Impianto idroelettrico "Ex-Cima"

PROPONENTE: EDIL SAMAR S.r.l. – Rue Des Forges, 5 – 11013 Courmayeur (AO)

RELAZIONE AMBIENTALE ILLUSTRATIVA

**COMUNICAZIONE VARIANTI PROGETTUALI AI SENSI
DELL'ART. 6 COMMA 9 DEL D. LGS. 152/2006 e s.m.i.**

FIGURA 6 – SEZIONE GEOLOGICA D'INTERVENTO (VISTA DA VALLE VERSO MONTE)

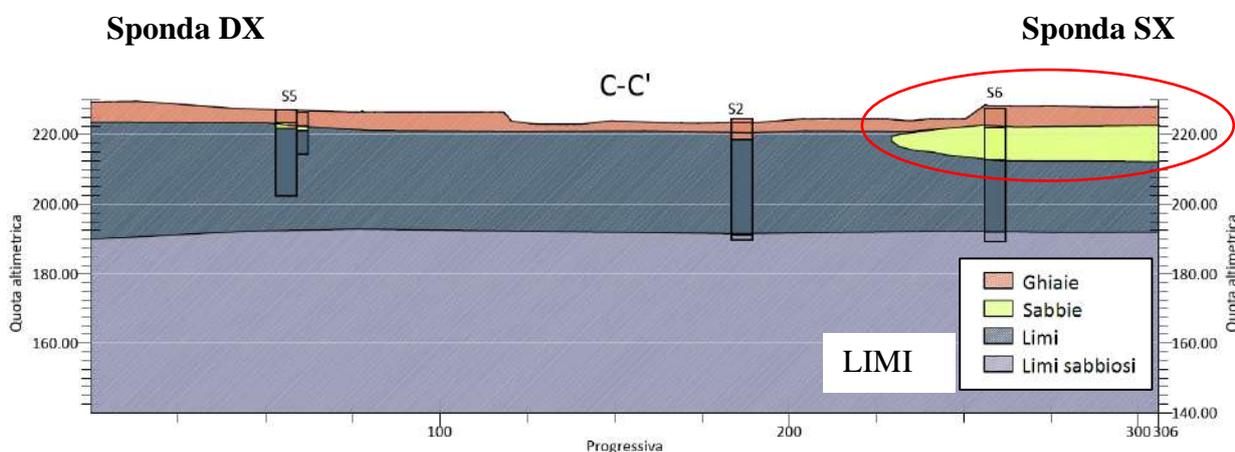
L'assunzione di quanto descritto trova evidenza nella seguente sezione geologica dell'area d'intervento. L'area evidenziata dal cerchio rosso rappresenta il nuovo posizionamento dell'edificio di centrale.

Come precedentemente descritto, a seguito di indagini geognostiche integrative si è ritenuto necessario spostare l'edificio di centrale in sponda sinistra, con parziale ammorsamento del manufatto nel corpo arginale e modifica dello sfioratore Creager in massi.

Le scelte individuate consentono in definitiva di fondare le opere su terreni di qualità migliore e pertanto di ridurre in generale le dimensioni delle fondazioni, senza adozione di diaframmi o di jet grouting, nel rispetto della stabilità complessiva dell'opera.

QUOTA P.L. [m s.l.m.]	SCARTO MEDIO [%]	VOLUME INVASO [m ³]		
		CALCOLATO	MAX	MIN
228,30	2,00	951.000	970.000	932.000

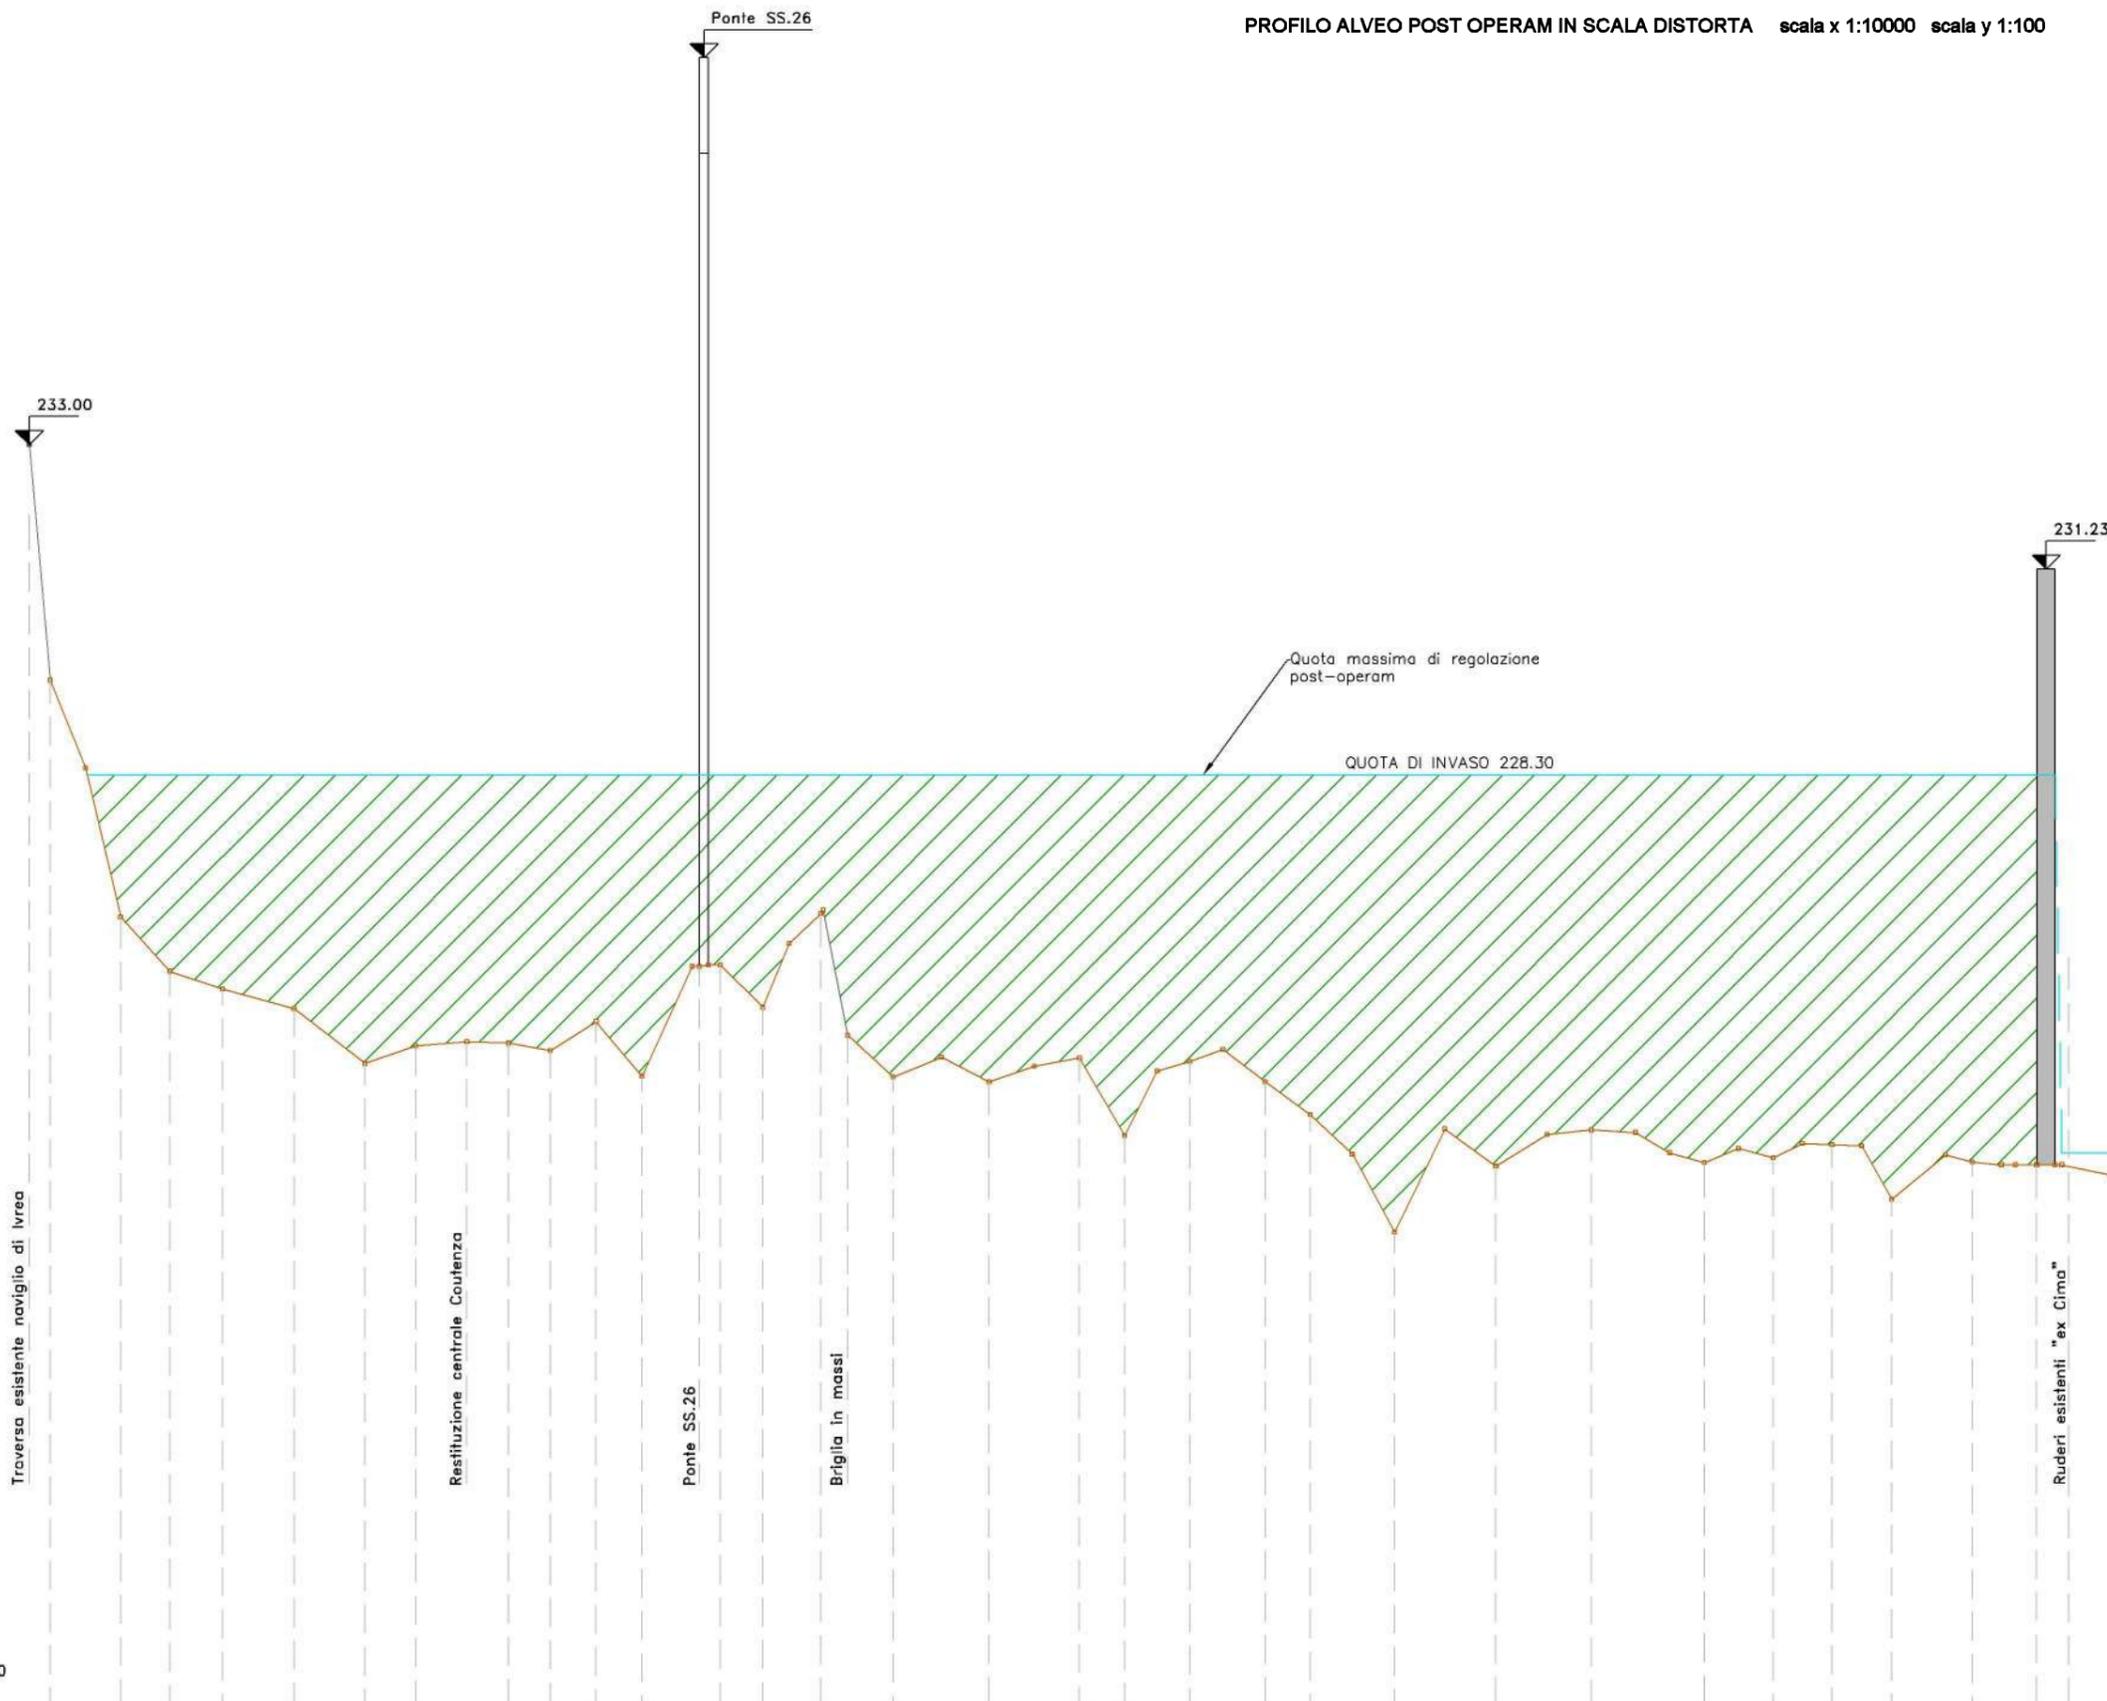
Alla luce della riduzione della quota di esercizio da 228.50 m s.l.m. a **228.30 m s.l.m.**, si è rideterminato il volume invasato dall'impianto proposto.

La riduzione della quota di esercizio ha conseguentemente determinato una riduzione del volume invasato: verifiche topografiche di dettaglio hanno permesso di stimare un volume invasato dalle opere inferiore a 1.000.000 di m³.
